SOPRINTENDENZA SPECIALE PER IL PIANO NAZIONALE
DI RIPRESA E RESILIENZA

Oggetto: [ID_VIP: 5814] **PROVINCIA DI NUORO (progetto e opere connesse: Comuni di Jerzu e Ulassai) e PROVINCIA DEL SUD SARDEGNA (aree contermini DM 10/09/2010: Comuni di Esterzili, Escalaplano, Seui e Villaputzu) – Progetto di un impianto eolico denominato "BOREAS" composto da n. 10 turbine da 6 MW ciascuna, per una potenza complessiva di 60 MW e relative opere connesse.**

Proponente: Sardeolica S.r.l.

Parere tecnico istruttorio della Soprintendenza speciale per il PNRR.

Figura 9 – Aree di non operatività dei velivoli antincendio

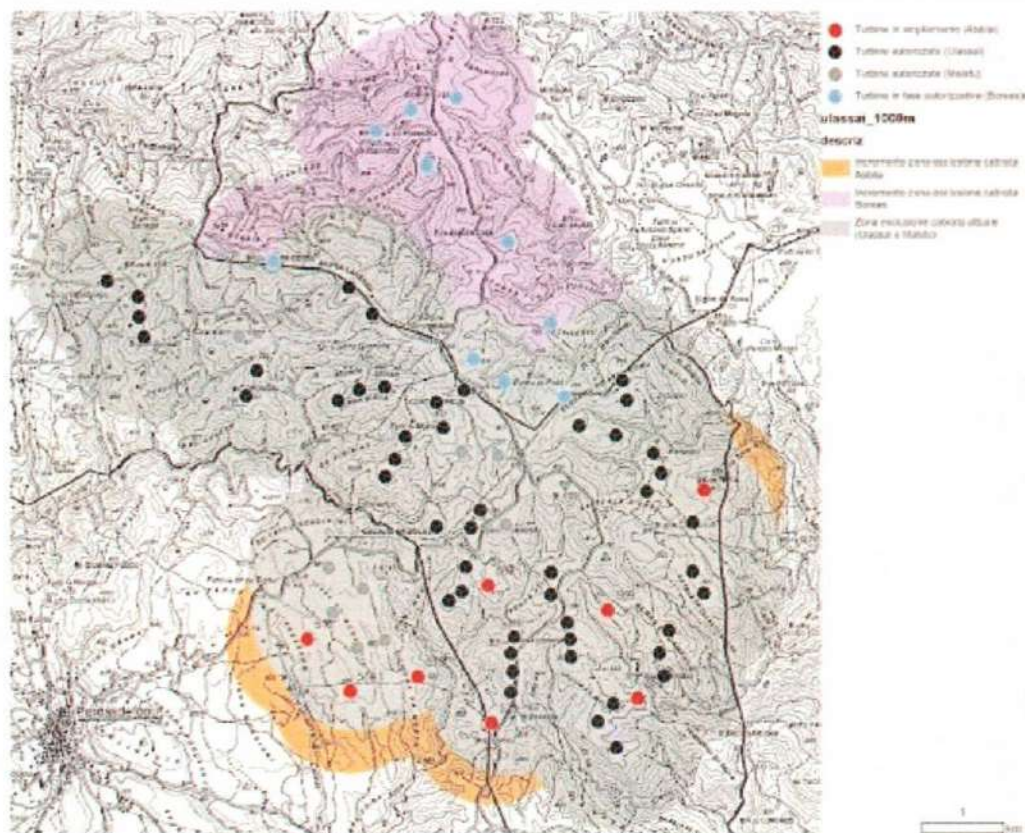
CONSIDERATO che in merito alla problematica evidenziata dalla Regione Autonoma della Sardegna – Direzione generale dell'Ambiente, con la nota prot. n. 19158 del 10/08/2021, recante "Procedure di valutazione di impatto ambientale di impianti eolici di grossa taglia e problematiche connesse alla interdizione dei mezzi di soccorso aereo in caso di incendio: ... Area vasta di Ulassai: ... [ID_VIP: 5814]", per la salvaguardia del patrimonio boschivo dell'area vasta interessata, oggetto di vincolo paesaggistico per legge ai sensi dell'art. 142, co. 1, lett. g), del D.Lgs. n. 42/2004 e delle previsioni e prescrizioni "... di conservazione e tutela finalizzati al mantenimento delle loro caratteristiche degli elementi costitutivi e delle relative morfologiche in modo da preservarne l'integrità ovvero lo stato di equilibrio ottimale tra habitat naturale e attività antropiche ..." del vigente Piano paesaggistico regionale, di cui alle relative Norme Tecniche di Attuazione (artt. 17, co. 4, lett. a, 18, co. 1, 22, 23, 24, 25, 26, 27), quali parte dell'Assetto ambientale, il Proponente, ha condotto specifici studi in merito alle aree entro le quali sarebbero ulteriormente impedito l'utilizzo di aerei per la lotta antincendio nell'ambito del proprio progetto denominato "ABBILA" [ID_VIP: 5276], evidenziando che la realizzazione degli aerogeneratori esterni al sito di impianto eolico esistente (progetti ULASSAI e MAISTU) determina l'incremento sensibile delle aree precluse per tale attività:

FASE POST-OPERAM

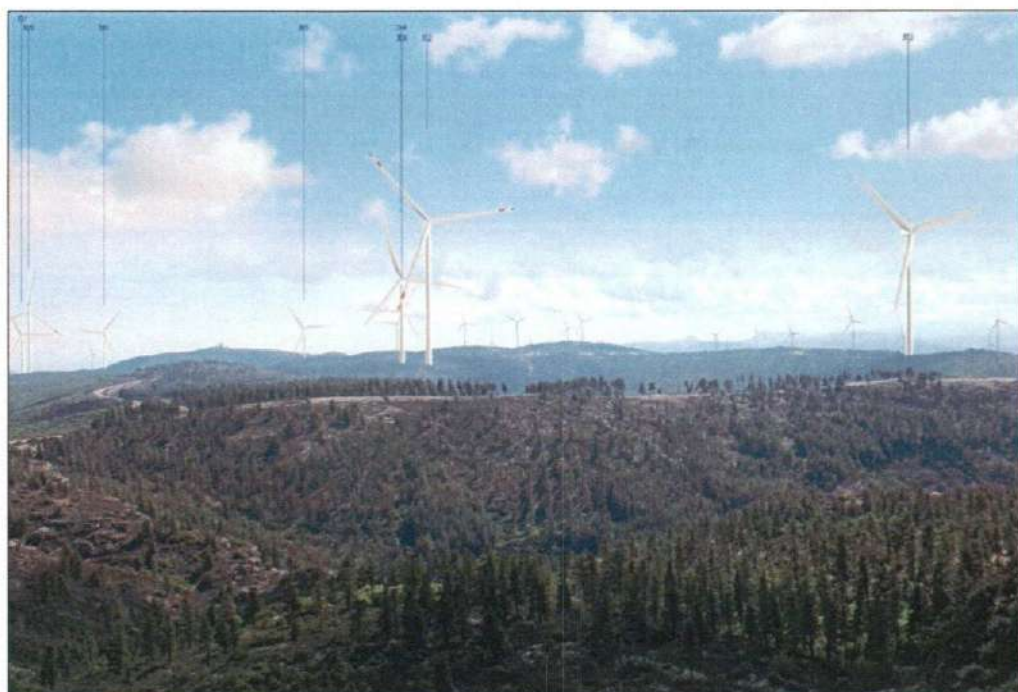
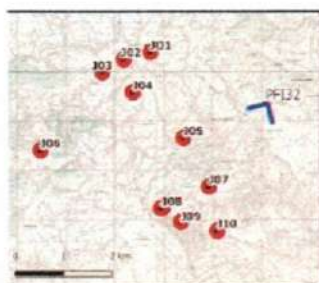
loro interezza, come dimostrato dal seguente fotoinserimento nella fase *post-operam* se confrontato con lo stato attuale del luogo, tanto da assumere un rilievo incombente a carattere industriale sullo stesso bene sia nella fase “diurna” che “notturna”, quest’ultima caratterizzata per le relative sorgenti luminose di segnalazione per la sicurezza del volo aereo:
